現況検査により認められる状況の記録

令和5年5月25日	
NO	2
場所	BY8通り
部位	W18

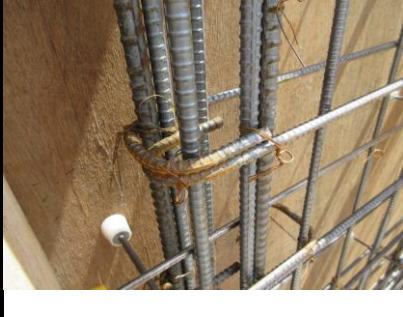
計画通りに配筋組（横筋：D10@200mmダブル）が行われていることを確認。
